OGGETTO:
PROGETTO PRELIMINARE DEL PIANO URBANISTICO ADOTTATO CON D.C.C. N. 92 DEL 7.12.2011

PRESENTAZIONE DI OSSERVAZIONI AI SENSI DELL'ART. 38, COMMA 2, LETTERA d) DELLA LEGGE REGIONALE 4 SETTEMBRE 1997 N.36 e s.m.i

OSSERVAZIONE N° 1 DI 1

DESCRIZIONE DELL'OSSERVAZIONE – MODIFICA RICHIESTA

FIGURA 1 – Stralcio PUC in salvaguardia con tracciamento nuovo tratto di viabilità pubblica

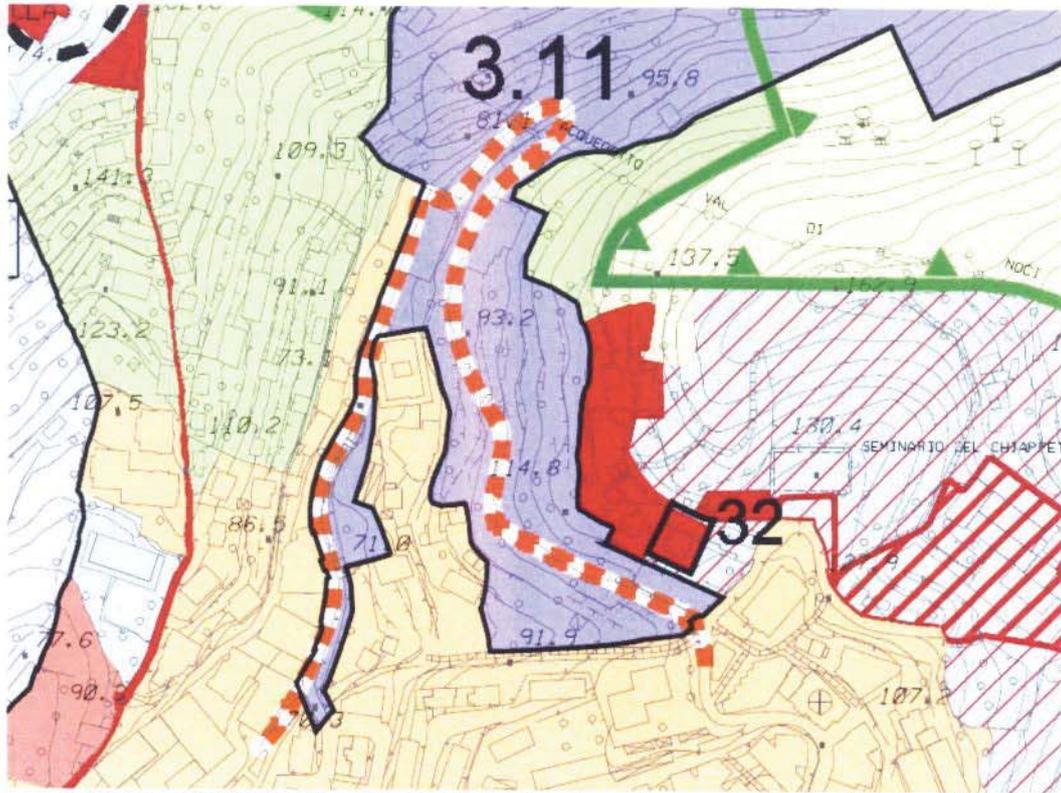
La presente richiesta di modifica al Piano Urbanistico Comunale adottato con d.c.c. n. 92 del 7.12.2011, sostenuta da una numerosa comunità di cittadini (di cui si veda sottoscrizione in All. D), verte sulla previsione di nuova viabilità, distretto di trasformazione locale 3.10 – Valle del Chiappeto, Municipio VIII Medio Levante (All. A, fig. 1).

Alla luce di quanto sopra riportato, con la presente si richiede l'annullamento della previsione di nuovo tratto stradale al punto 3.10 - DISTRETTO DI TRASFORMAZIONE LOCALE del P.U.C. adottato con d.c.c. n. 92 del 7.12.2011.

FIGURA 2 – Stralcio Piano di Bacino

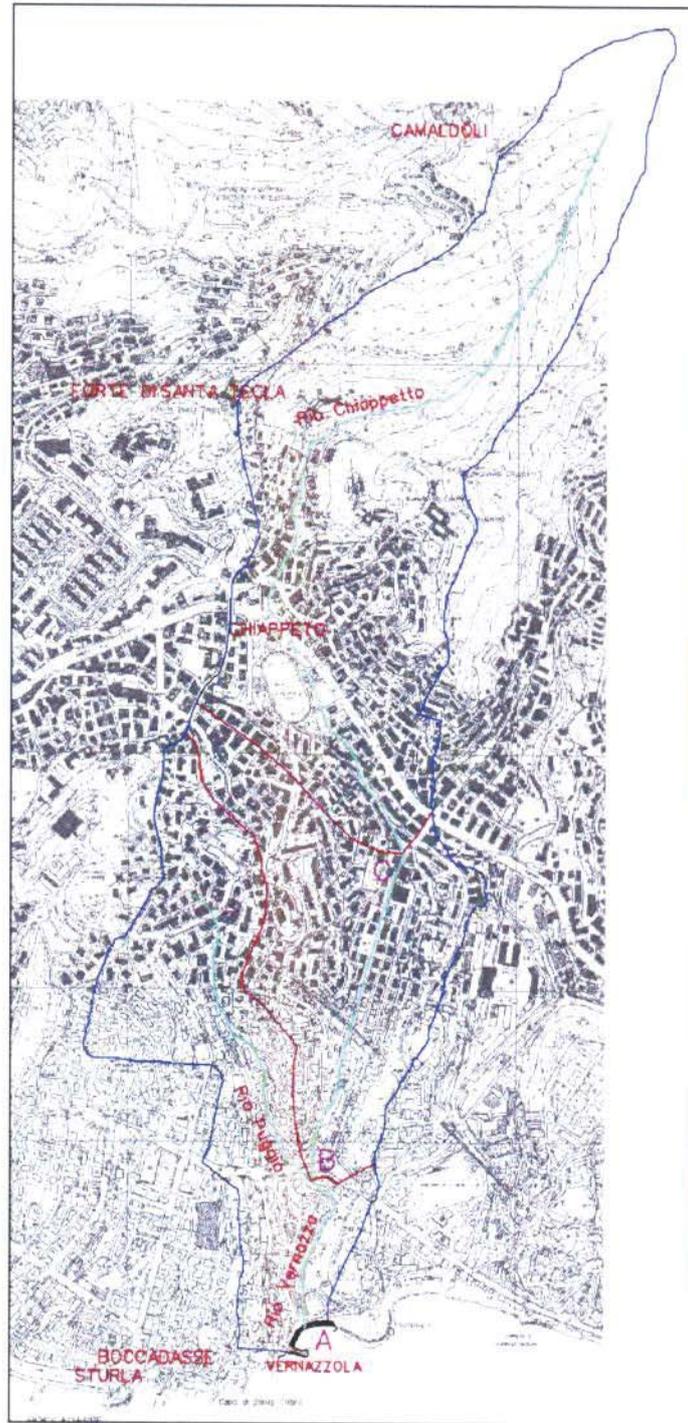
Il torrente Chiappeto, che delimita lateralmente per gran parte via Cei, scorrendo incanalato al di sotto di essa per una ulteriore porzione, si forma immediatamente a valle del Forte Richelieu a Manego. Il rio Vernazza si forma dalla confluenza del Chiappeto con il rio Puggia, e risulta tombinato per quasi tutto il suo corso. L'asta principale ha una lunghezza complessiva di circa 3.8 Km (All. A fig. 2)

Figura 6 – Stralcio Aree sottoposte a Vincolo Idrogeologico con sovrapposizione tratto di viabilità in progetto

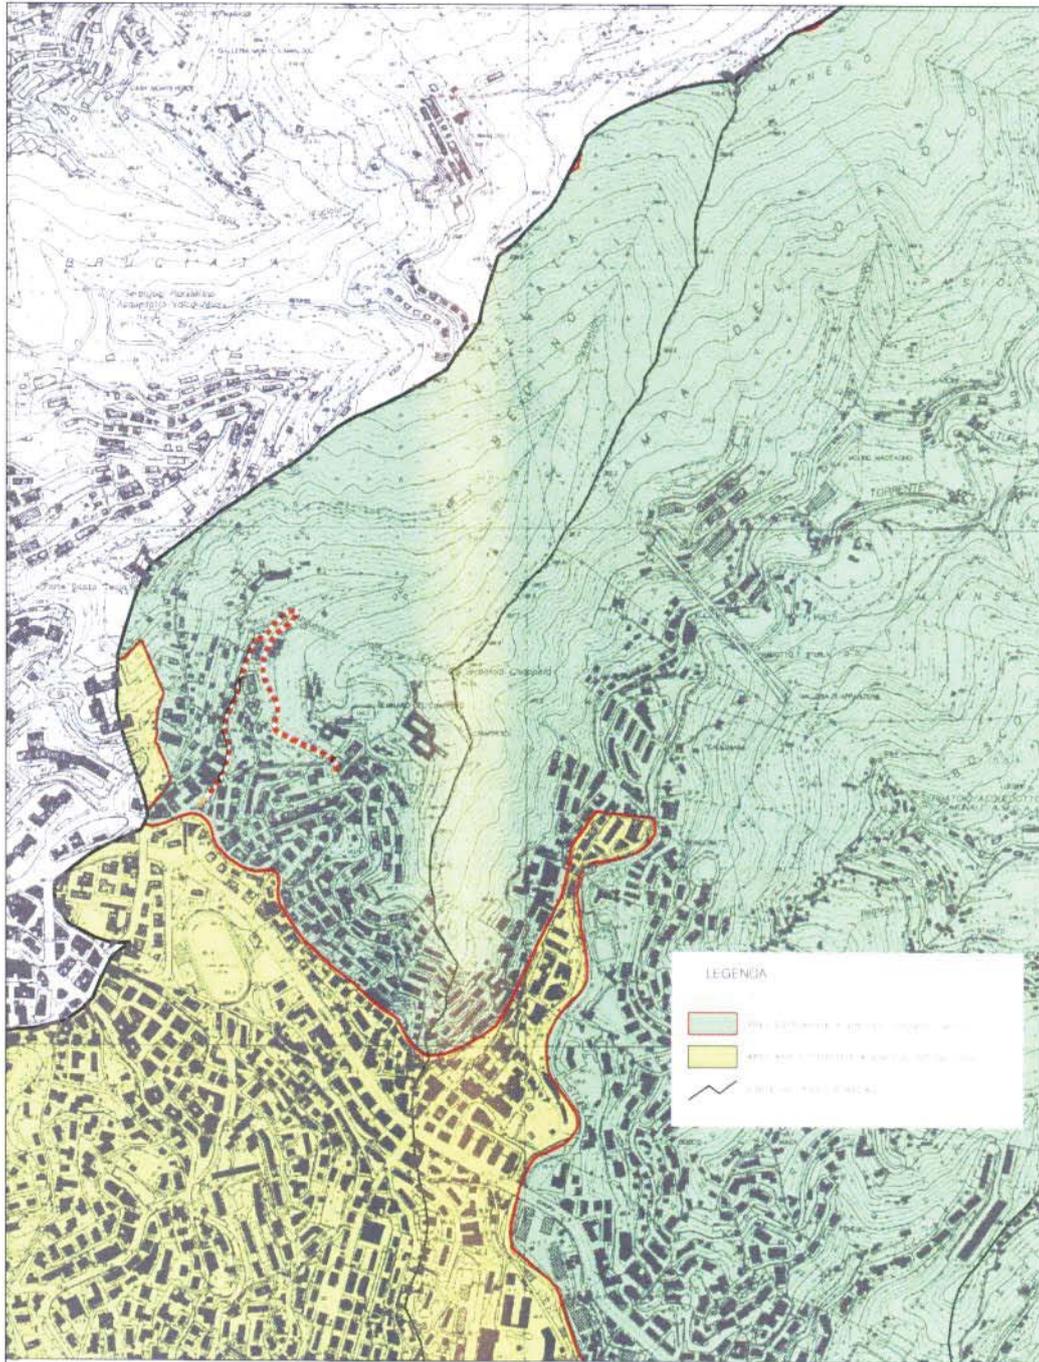
Come ben evidenziato dalle carte tecniche del Piano di Bacino ambito 14, tutta l'area di progetto appare essere sottoposta a Vincolo Idrogeologico, e con zone a rischio massimo (All. A figg. 6 e 8).

Figura 7 – Stralcio Rischio suscettività al dissesto con sovrapposizione tratto di viabilità in progetto

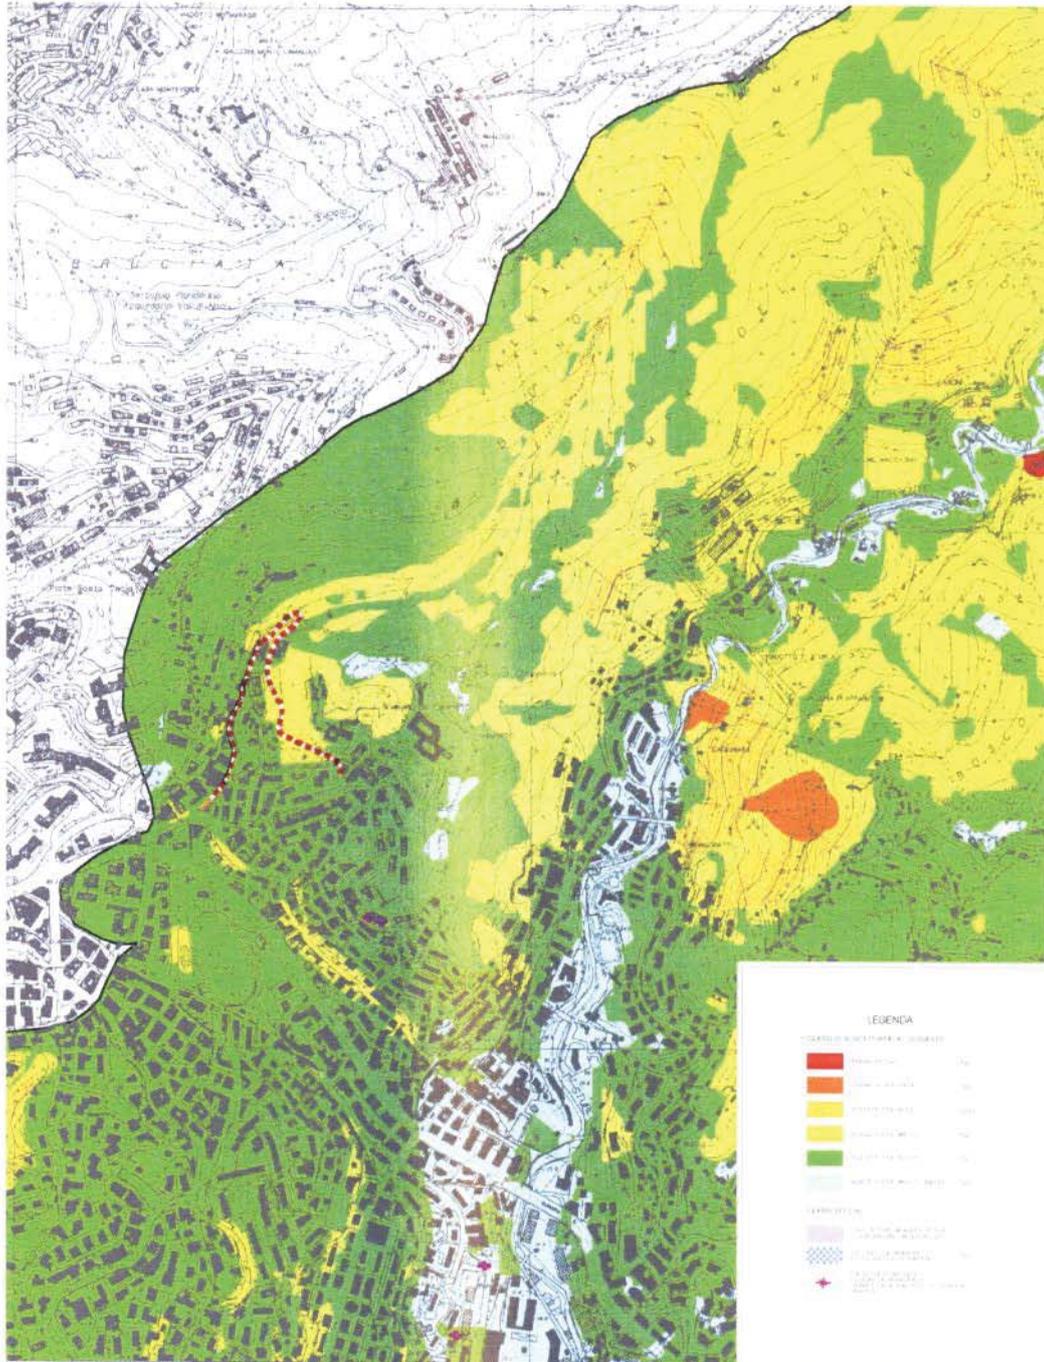
Come è visionabile nelle carte tecniche (All. A fig. 7) e fotografie allegate (All. C foto 7), e come confermato da geologo in apposita relazione, risulta palese che nella prevista zona d'intervento siano in atto cedimenti di terreno, frane e crolli che hanno richiesto continua manutenzione e sono sintomo di una condizione geologicamente tutt'altro che consolidata. In particolare sono ben visibili lesioni nei muri di contenimento, e più precisamente nelle immediate vicinanze dell'edificio contraddistinto con il civ. 63, servito da porzione di Via Cei. Tali muri hanno subito nel tempo cedimenti in più parti, e sono stati già oggetto d'intervento di ripristino (si veda All. B).

Figura 12 – Verifica del percorso stradale: simulazione stato di progetto

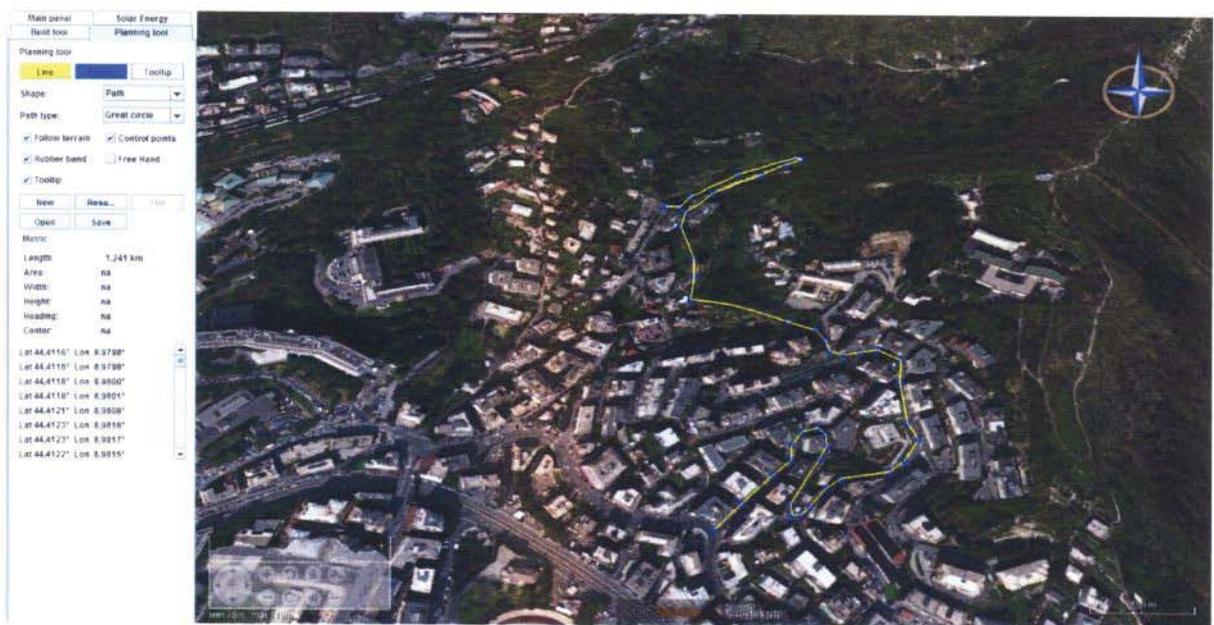
Si fa qui presente il malcontento degli attuali utilizzatori della porzione finale di Via Cei riguardo la soluzione proposta nel P.U.C. in salvaguardia. I cittadini abitanti in tale via subiranno un notevole danno, quantificabile in un sostanziale aumento del flusso veicolare (con conseguente deterioramento delle condizioni ambientali) e in un peggioramento generale della possibilità di fruizione. A titolo esemplificativo si sono valutate, con apposito software di valutazione sugli impatti di mobilità, le condizioni viarie per i cittadini residenti nella porzione cieca verso monte. Provenienti da Via Borgoratti, attualmente percorrono una strada privata a bassa frequentazione, a senso unico alternato, della lunghezza complessiva di ca. 390 m, percorribile in meno di due minuti. Con la nuova configurazione la strada sarà portata a senso unico con circolazione antioraria; si è verificato quindi che sarà necessario percorrere per il rientro verso le abitazioni un tratto di strada calcolabile in almeno 1240 m dall'innesto con Via Borgoratti, rendendo in tal modo disagiata il raggiungimento delle case, con notevole aggravio di tempo necessario per percorrere quasi un chilometro di strada in più, come verificabile in All. A figg. 11 e 12.
